Komplettering på förslag till utformning av sedimentationsdammar

Upprättad av: Alexander Hofer, Henning Schaub
 Uppdragsnummer: 30049479
 Uppdrag: Detaljplan för utvidgning av industriområde,
 Fiskarheden
 Kund: Fiskarhedens Trävaru Aktiebolag
 Uppdragsledare: Yvonne Seger

Miljökontoret Malung-Sälens kommun har den 2024-03-14 begärt kompletteringar på förslag till sedimentationsdammar i ärendet med diarienummer M-2018-651-18. Sweco har fått i uppdrag från Fiskarheden Trävaru AB att hjälpa besvarar miljökontorets frågor.

Figur 1. Hjulströms diagram.

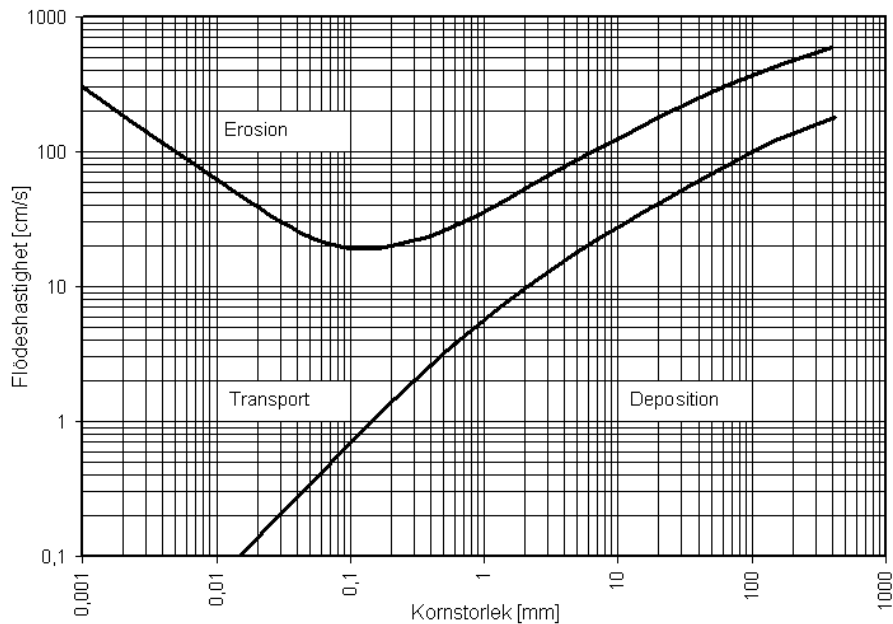
4. Verksamheten behöver redogöra för hur dammarna, samt det material som sedimenterat i dammarna påverkas om/när det uppstår höga flöden, vid t.ex. ett 10-årsregn.

Genom att ha ett permanent medelvattendjup på minst 1 m samt en tillkommande reglerhöjd på 0,6 m sänks flödes hastigheten genom dammen så att risken för resuspension minimeras. Medelhastigheten i dammen beräknas vara mindre än 20 cm/s vid ett 10 års regn, vilket är mindre än minsta hastigheten för erosion, se Hjulströms diagram i Figur 1.

Vattenhastigheten nära botten där sedimenterade partiklar befinner sig förväntas dessutom vara betydligt lägre än medelhastigheten över hela tvärsektionen och tyngre partiklar sedimenterar närmare inloppet där risken för resuspension är högre, medan lättare partiklar sedimenterar längre in i dammen där flödes hastigheten är lägre.
